**Avis de la Mission régionale d'autorité environnementale
de la région Nouvelle-Aquitaine
sur un projet de centrale photovoltaïque au lieu-dit Bois de Semé
à Savigné (Vienne)**

n°MRAe 2019APNA70

dossier P-2019-7899

Plan de masse du projet (source : dossier de permis de construire) :

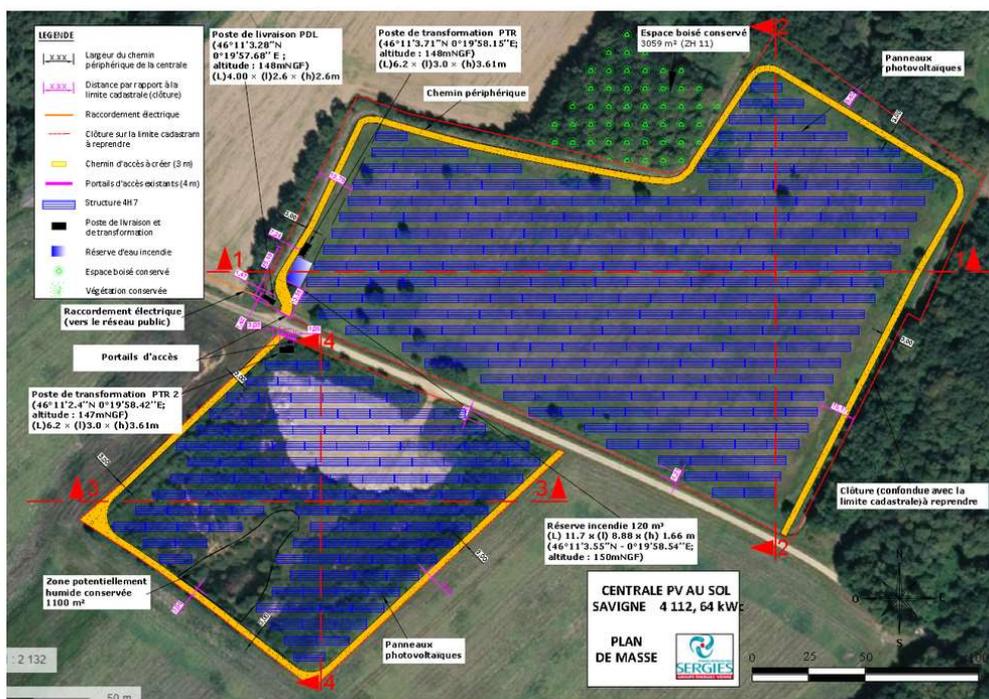
Le dossier fourni comporte notamment un résumé non technique de l'étude d'impact et une étude d'impact comprenant l'ensemble des rubriques prévues à l'article R. 122-5 du code de l'environnement, globalement clairs et illustrés. Pour une bonne compréhension du public, la description du projet et le plan de masse devraient être mis à jour dans l'étude d'impact et dans son résumé non technique avant l'enquête publique, notamment : projet comportant deux postes de transformation (et non un seul) ; déplacement du poste de livraison, du portail d'accès à la zone sud et de la réserve incendie dans le cadre de l'apport des compléments ; intégration des fixations envisagées dans la notice descriptive présentant le projet et son environnement du permis de construire (fixation des modules par des longrines en béton en partie nord et par des pieux battus en partie sud).

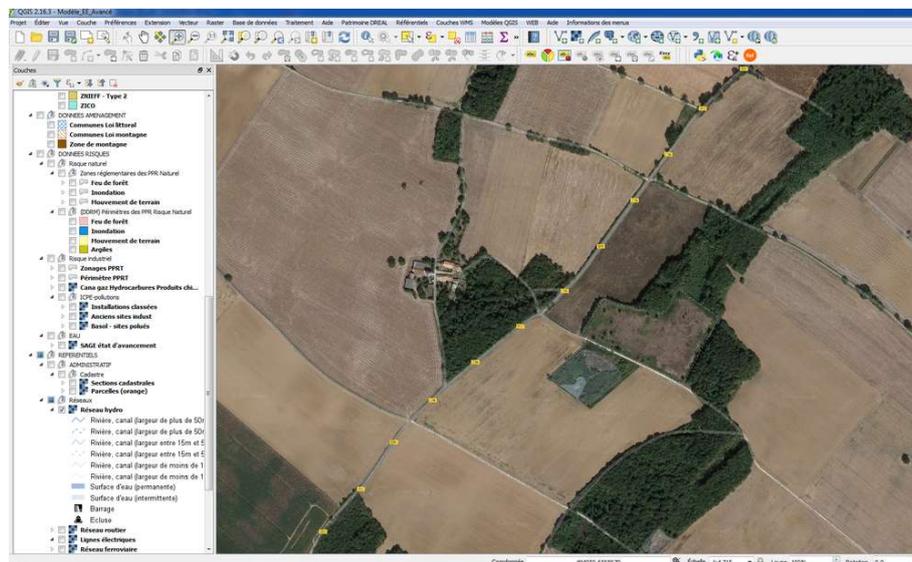
Les fossés bordant la partie nord du site du projet sur trois côtés (ouest, nord et est) et la partie sud du projet font partie du réseau hydrographique. Les fossés de la partie nord permettent la collecte des eaux pluviales. La mare présente au sud du site constitue une zone humide entourée d'une surface en eau intermittente selon des données du ministère chargé de l'environnement, couvrant la majeure partie de la zone sud du projet :

Cette surface en eau intermittente est à prendre en compte dans les choix techniques du projet.
